# Opération de restructuration des ateliers RATP sur le site de Vaugirard

## 6 – Mémoire en réponse aux recommandations de l’Autorité Environnementale

222-224 rue de la Croix-Nivert – 75015 PARIS

## MEMOIRE EN REPONSE A L'AUTORITE ENVIRONNEMENTALE

VUE INDICATIVE, UNE ILOT DE BIODIVERSITE RAISONNE A L'ECHELLE DU PROJET URBAIN

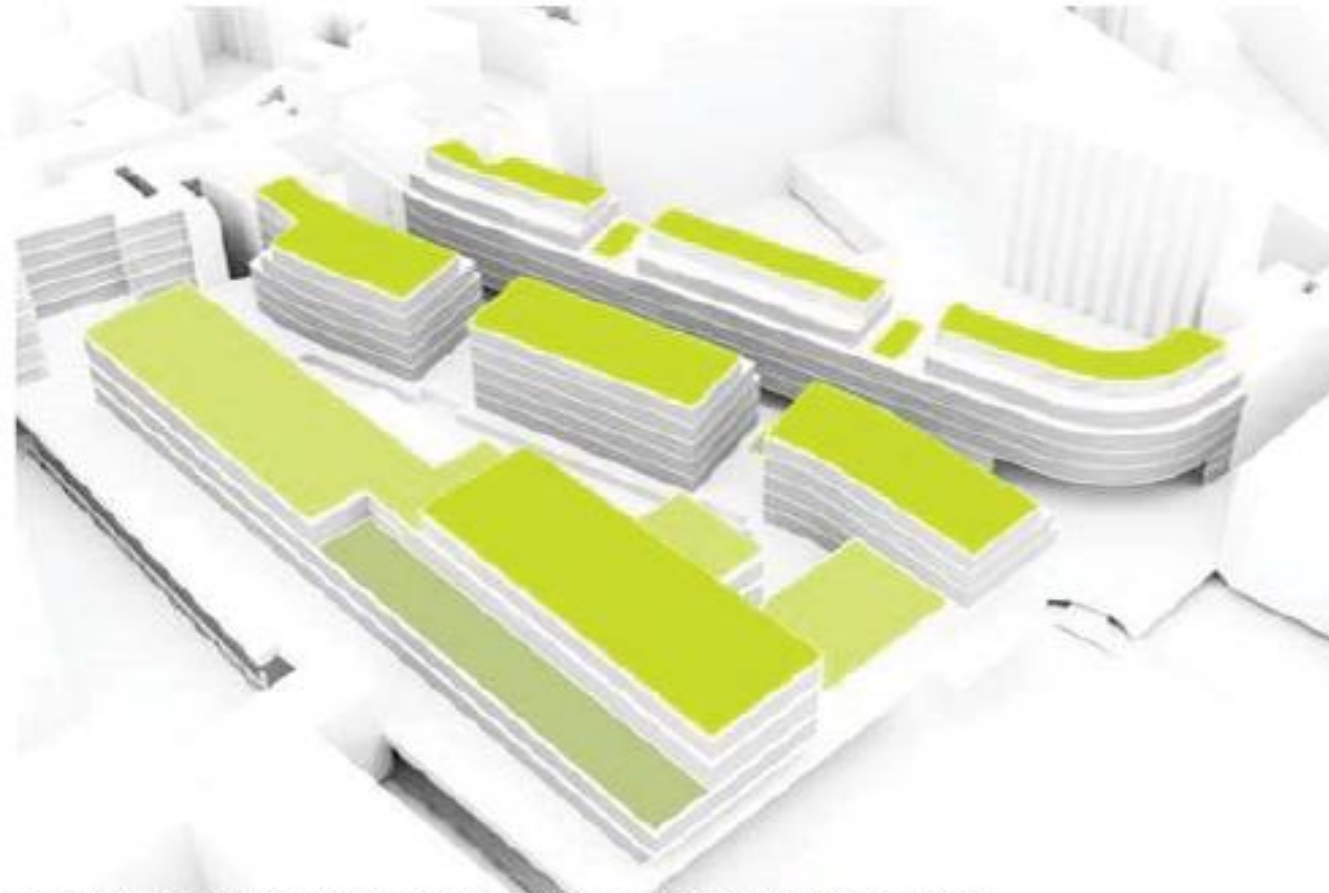
**L'Ae recommande de préciser les aménagements des espaces communs prévus en pleine terre, en particulier en termes de végétation et d'espaces verts.**

Sous forme de toitures végétalisées, de « jardins suspendus » et de plantation le long de la voie nouvelle, environ 60 % de la surface de la parcelle seront végétalisés.
